使用済セシウム吸着塔一時保管施設（第三施設）の変更 に係る実施計画変更認可申請について（補足説明資料）

2021年06月24日

東京電力ホールディングス株式会社

3-2. 使用済セシウム吸着塔一時保管施設（第三施設）作業概要

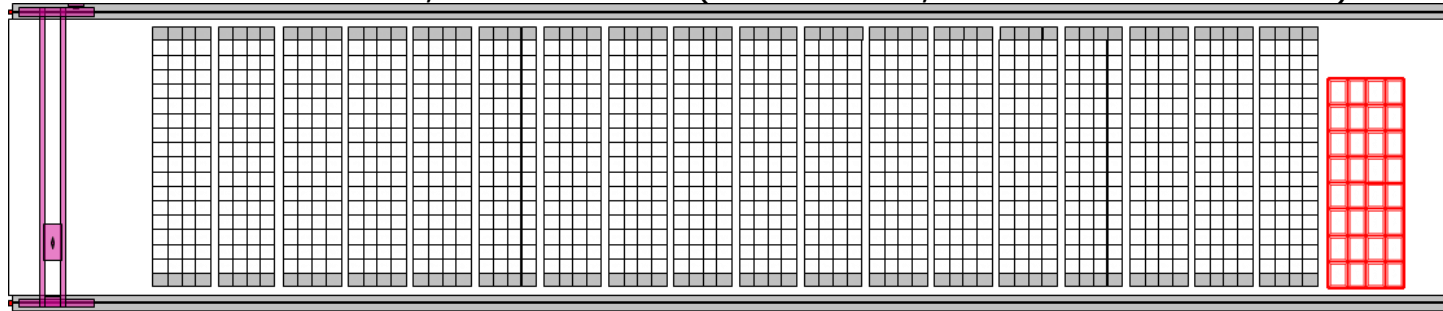
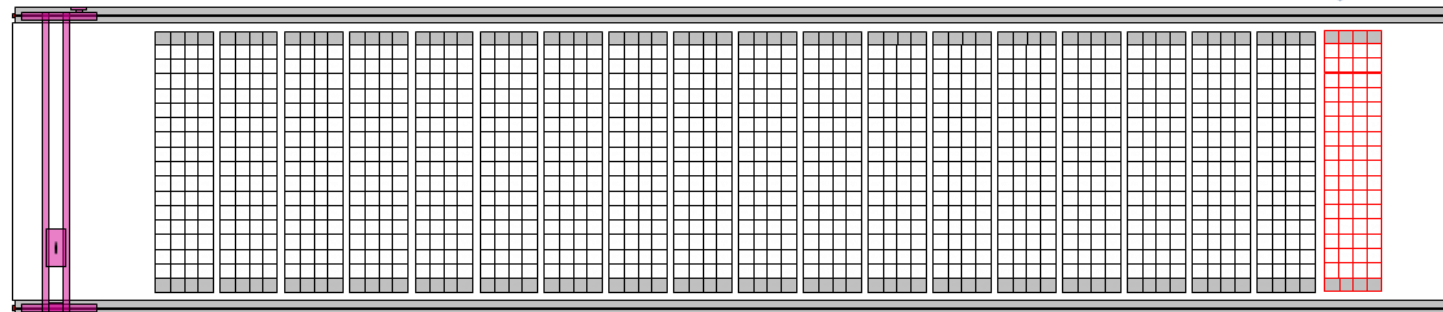
- KURIION等※64基分用として確保されていた未使用のボックスカルバートをHIC192基分用ボックスカルバートに変更を行う。
変更後のHIC保管容量は3,648基となる。(既保管容量3,456基+増設容量192基)

KURIION等64基分用

HIC192基分用

今回見直し後の閾値

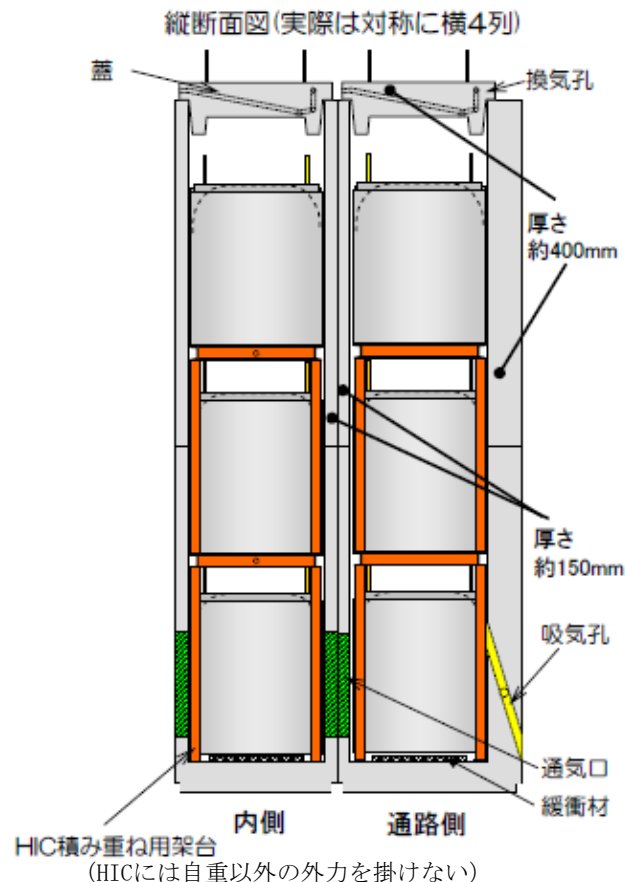
- 今回の見直し後、15mSv/hを超えるHICが発生した場合においても、ボックスカルバート中央エリア下段・中段に保管することで対応が可能である。
- 今後、高線量HIC等の発生を考慮して、下記赤及び黄色のHIC格納エリア管理値（閾値）は見直しを実施しない。

- : 0～450mSv/hのHIC格納エリア（評価モデルは470mSv/h）
- : 0～100mSv/hのHIC格納エリア（評価モデルは120mSv/h）
- : 0～15mSv/hのHIC格納エリア（評価モデルは21mSv/h）

5. 表面線量15mSv/h超のHIC格納場所について

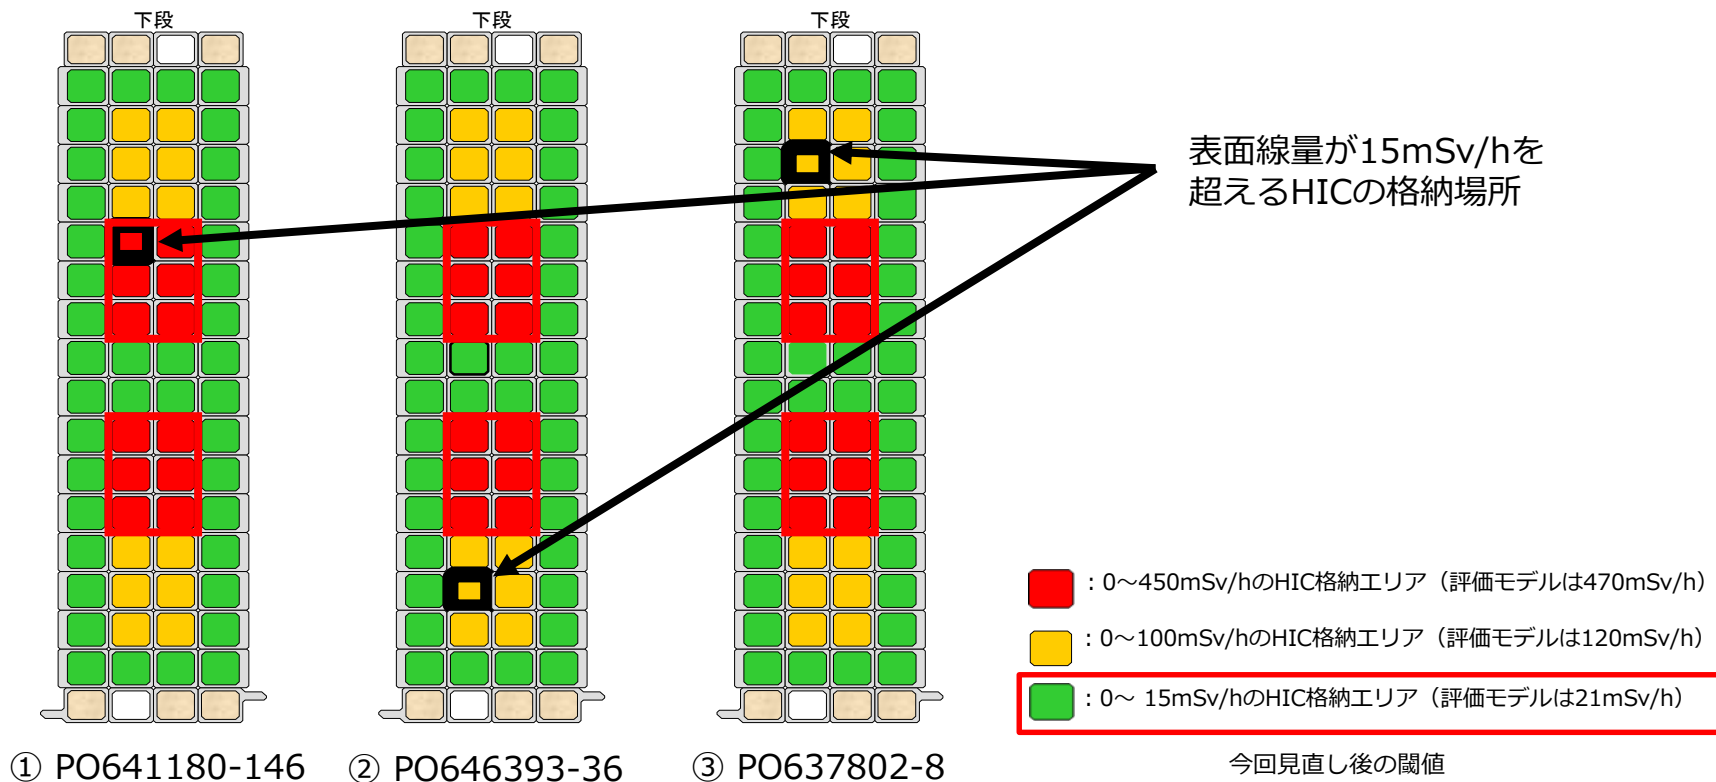
■ 第三施設に保管しているHICのうち3基について、表面線量最大値が15mSv/hを超えていることが確認されているが、これらのHICは高線量HIC格納エリア(下図の赤、黄色のエリア)に保管されているため、低線量HIC格納エリア(下図の緑色のエリア)の閾値を20mSv/hから15mSv/hへ変更することは問題ないとする。

- ① PO641180-146, 収納座標47L (下段), 表面線量最大値 22.560mSv/h
- ② PO646393-36, 収納座標59C (下段), 表面線量最大値 16.680mSv/h
- ③ PO637802-8, 収納座標54N (下段), 表面線量最大値 17.350mSv/h

【実施計画の記載内容（抜粋）】

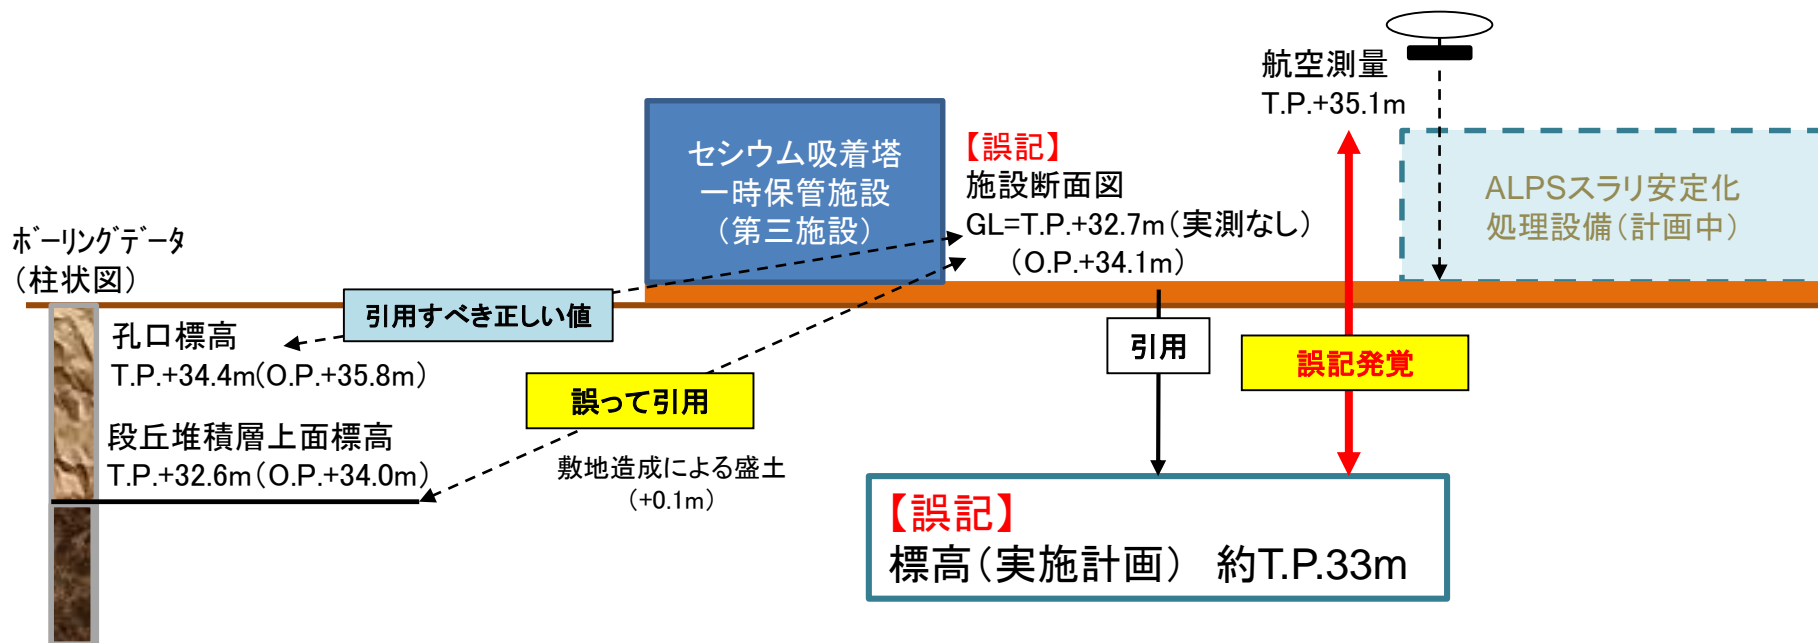
- 今年3月、福島第一原子力発電所構内において、新規施設の建設計画のために敷地の標高等の実測データを確認していたところ、セシウム吸着塔一時保管施設（第一～第三施設）の実施計画における標高（T.P.※約33m）の記載と実測値（T.P.約35m）に差異があることを確認した。
- その後、実施計画における標高に関する記載が誤った経緯を確認したところ、標高を評価するために使用したボーリングデータの中から本来引用すべき標高データと異なる標高データ（T.P.32.6m）を引用していたことを確認した。
- 今後、セシウム吸着塔一時保管施設の実施計画補正申請に向けて対応する。
- また、他の施設についても実施計画上の標高と各図書（地盤や施設）に記載の数値や実測値との照合を行い、記載に誤りがないか調査を実施する。
- 標高の記載誤りの、施設の安全評価への影響は以下の通り。
 - 津波影響評価については、本件とは別の標高データに基づき評価を実施しており、問題がないことを確認した。
 - 敷地境界線量評価については、セシウム吸着塔一時保管施設（第一～第三施設）について正しい標高値を用いて再評価した結果、既認可の評価値を下回って安全側（-2.8%）になることを確認した。他の施設については、上記調査を実施中である。

Ⅲ章3.2.2内の5箇所において「線源の標高：T.P.約33m」

図10 ボックスカルバート概要図

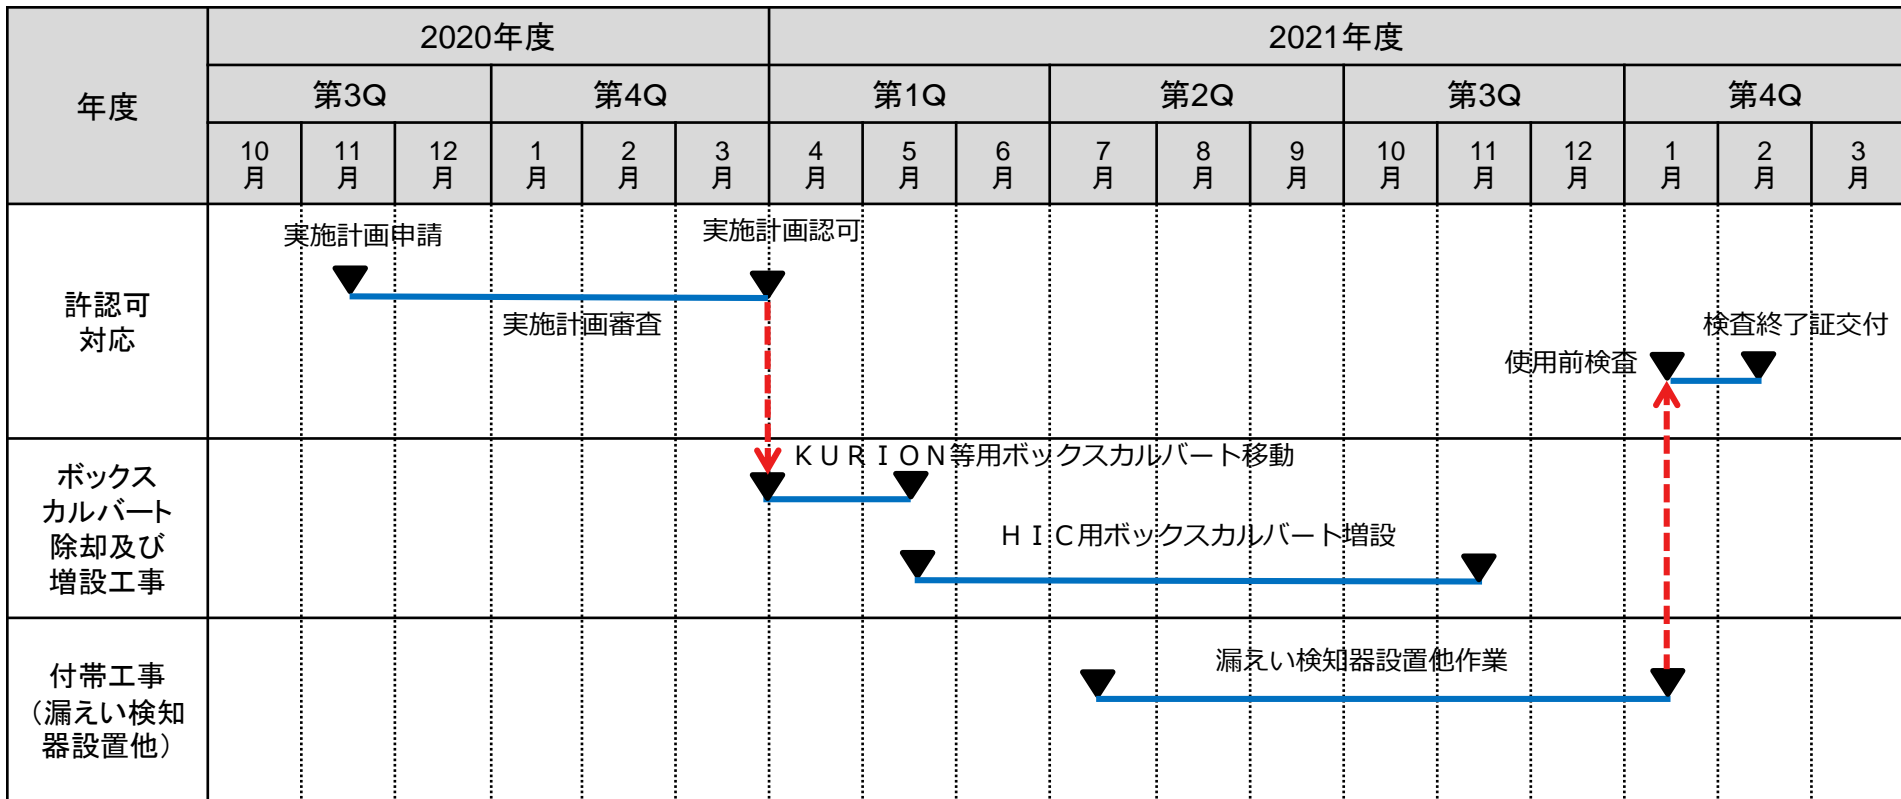
* : 0~15mSv/hのHIC格納エリア(評価モデルは21mSv/h) 今回変更箇所

(見直し変更点)

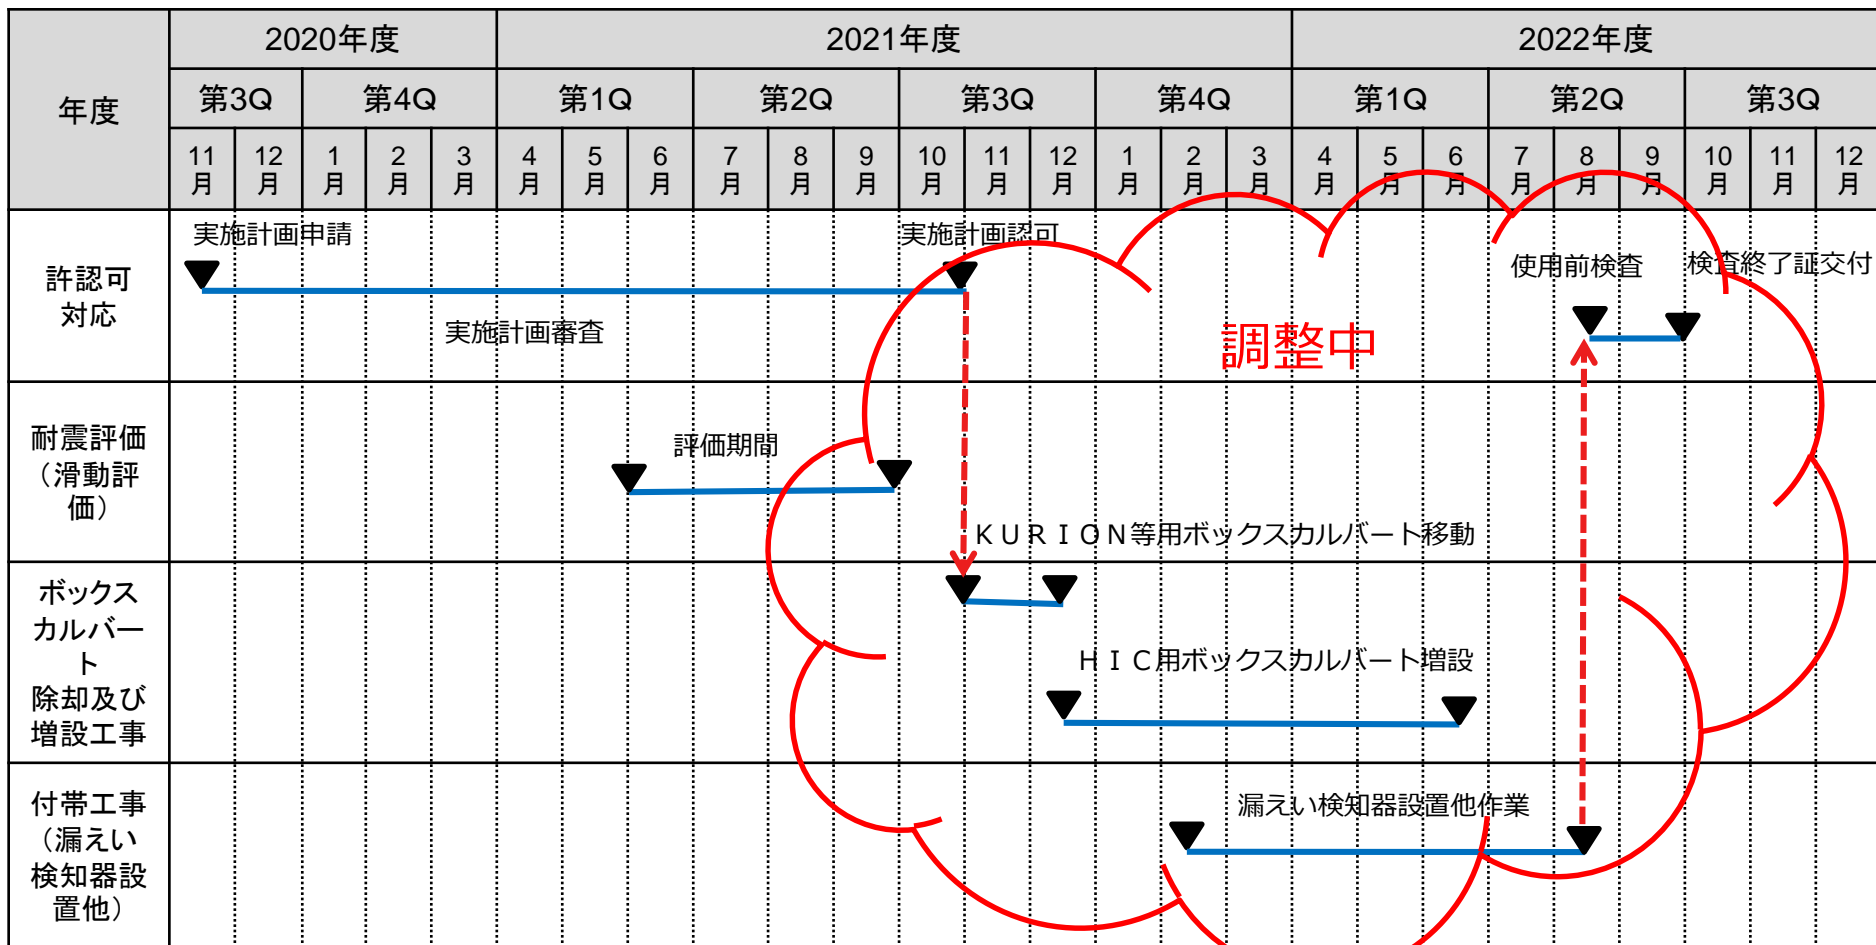
- ボックスカルバートをすぐ除却するのではなく、一旦1F構内指定場所へ移動することにより下記工期へ変更。
 - ・KURION等用ボックスカルバート除却（約3ヶ月） → 1F構内指定場所へ移動（約1.5ヶ月）
- 他作業との干渉に伴う作業調整により下記工期へ変更。
 - ・HIC用ボックスカルバート増設（約8ヶ月） → HIC用ボックスカルバート増設（約6ヶ月）
